提出年月日	令和2年3月6日	R1
日本原燃株式会社

M O X 燃 料 加 工 施 設 に お け る
新 規 制 基 準 に 対 す る 適 合 性

安全審査 整理資料

臨界防止等の信頼性向上に伴う変更

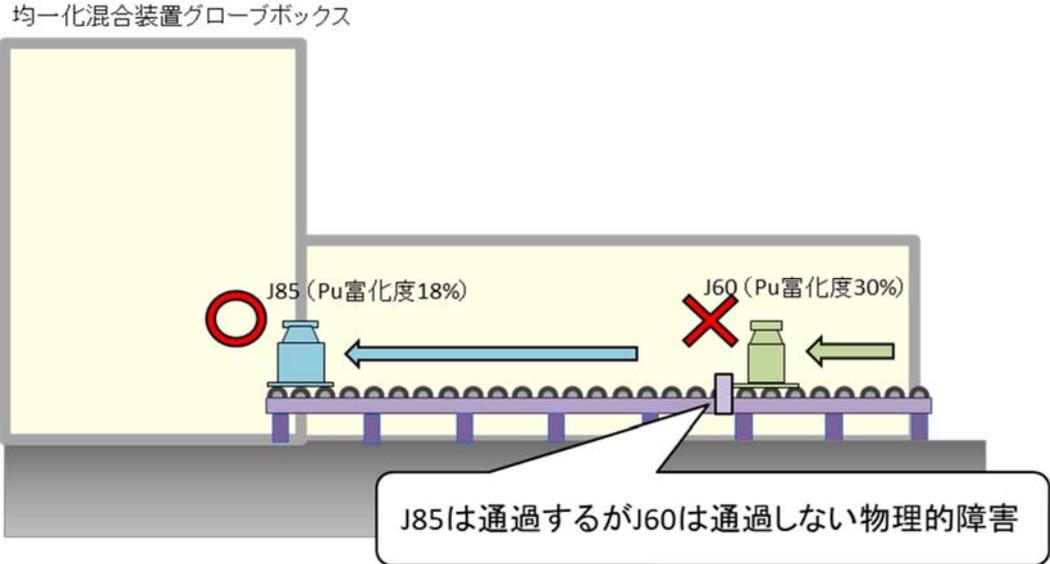
ただし、設備・機器の多重の故障及び誤動作並びに繰り返しの誤操作を想定した場合において、プルトニウム富化度の高いJ60が誤搬入されないよう、平均プルトニウム富化度18%以下のMOX粉末を取り扱う単一ユニットには、物理的な障害を設けることによりJ60の搬入を防止する対策を講ずる。このJ60の搬入防止措置は以下の設備に対して設ける。

- ① 均一化混合ユニット
- ② 造粒ユニット
- ③ 添加剤混合ユニットA
- ④ 添加剤混合ユニットB

第1図 臨界検知用ガスモニタの系統概要図

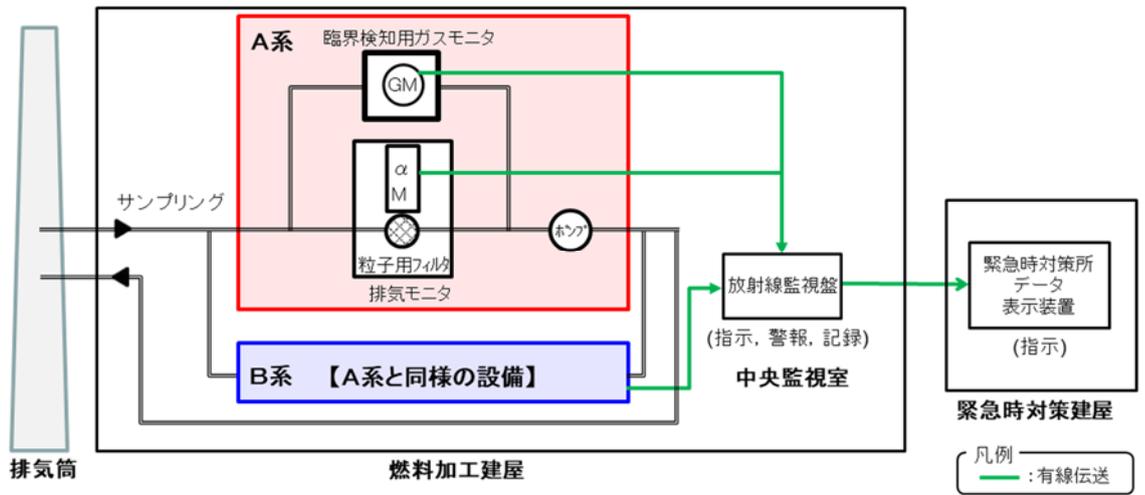
核分裂生成物からの放射線を測定し、放射能レベルの監視を行うため、臨界検知用ガスモニタを設ける。

臨界検知用ガスモニタの測定値は、中央監視室において指示及び記録するとともに、放射能レベルがあらかじめ設定した値を超えたときは、中央監視室に警報を発する設計とする。

臨界検知用ガスモニタの測定値は、緊急時対策所において指示する設計とする。

臨界検知用ガスモニタの系統概要図を第1図に示す。

二次混合設備
(均一化混合ユニット)

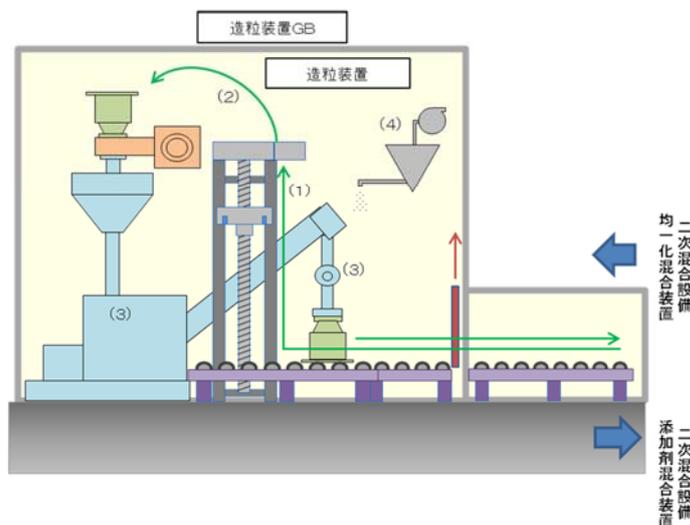
均一化混合機内粉末量: 270kg・MOX
5缶バスケット1容器内粉末量: 15kg・MOX
CS・RS保管ポット1容器内粉末量: 3kg・MOX
粉末回収装置内粉末量: 23kg・MOX

核的制限値(MOX質量): 311kg・MOX

表2 線量率の評価結果に対する影響の例

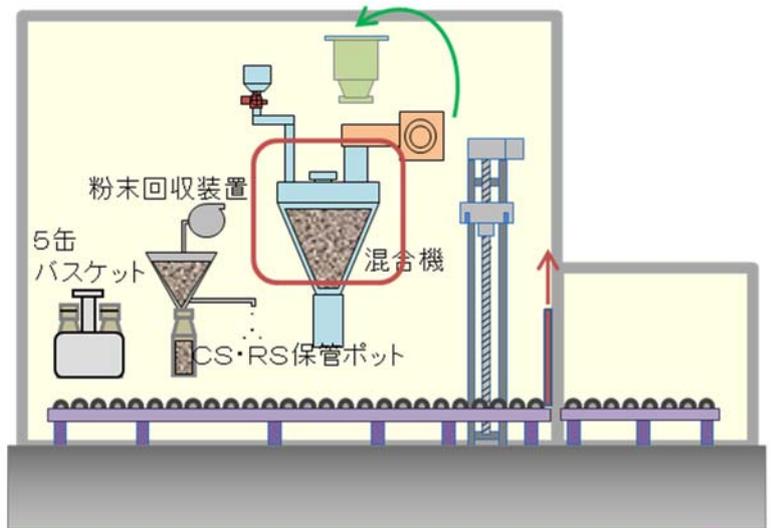
Pu富化度の設定については、原料MOX粉末はウラン対プルトニウムの質量混合比が1対1であることから50%とし、粉末調整後の粉末については、設備に応じ33%又は18%と設定していた。

当該設定値は一部核的制限値と整合していないことから、右表のとおり核的制限値に基づき設定を変更する。

なお、遮蔽設計には十分裕度を見込んでいることからPu富化度を変更した場合においても遮蔽設計の基準となる線量率を満足する見通しである。評価結果に対する影響の例を表2に示す。
